053180542972 Radicado: RE-03748-2024

RESOLUCIÓN No.

POR MEDIO DE LA CUAL SE RESUELVE UN RECURSO DE REPOSICIÓN

Asunto: Resuelve Recurso de Reposición.

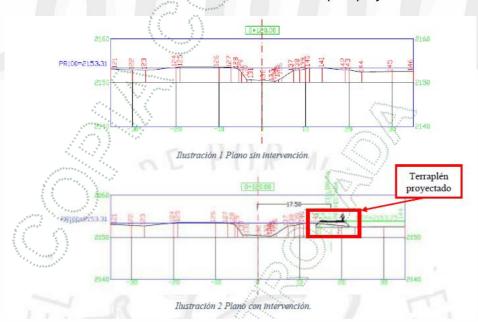
1. Según el recurso de reposición.

"(...) La intención del propietario del predio, la DIOCESIS DE SONSON RIONEGRO, NO ES realizar el realce del terreno paralelo a la Quebrada La Mosca, para hacer la construcción de un parque lineal. Se entendió mal por parte de la Corporación, y así quedo emitido en la resolución. Es de aclarar que EL TERRAPLÉN YA SE ENCUENTRA CONSTRUIDO y se implementó para la continuación de la construcción del parque lineal, como se observa en el registro de fotos.

Se le aclara al usuario que según el FORMULARIO UNICO NACIONAL DE SOLICITUD DE OCUPACION DE CAUCE, PLAYAS Y LECHOS, la descripción de la obra es: "CONSTRUCCION DE TERRAPLÉN para la continuidad del tramo de parque lineal comprendido desde el puente de la cancha san Antonio hasta la calle 37" (Negrilla y mayúscula fuera del texto original).

Por otro lado, en los planos presentados del estado actual y con la obra proyectada, se puede observar claramente el realce del terreno o construcción de terraplén proyectado.

Mencionado lo anterior, la obra SI corresponde a la construcción de un terraplén, por lo cual, se desestima el argumento presentado por el usuario en el recurso de reposición.
